島根原子力発電所 1号炉 審査資料

DP-001

島根原子力発電所 1号炉 廃止措置計画変更認可申請書の 概要について

2020年 6 月
中国電力株式会社

(1) 「六 性能維持施設」の記載内容について

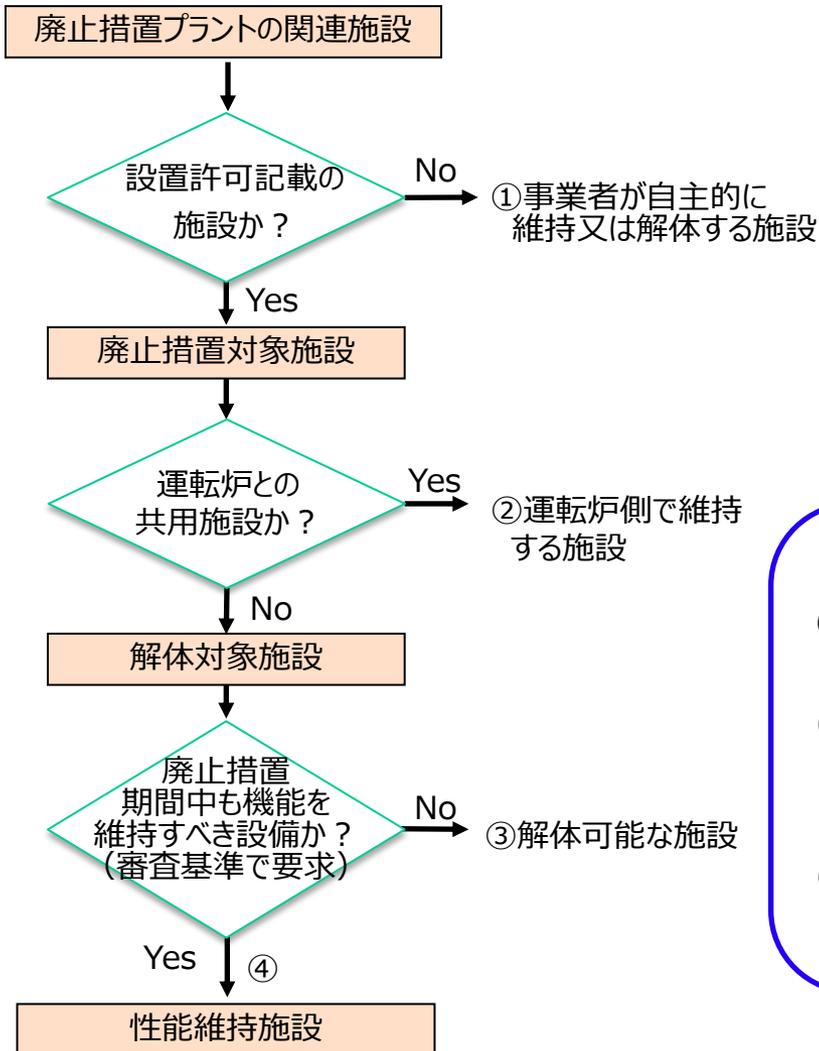
- 既に認可を受けた廃止措置計画認可申請書（以下「当初計画」という。）の添付書類六の記載事項を基に、性能維持施設に係る必要な機能及び性能、維持期間、維持管理方法についての基本的な考え方を記載。
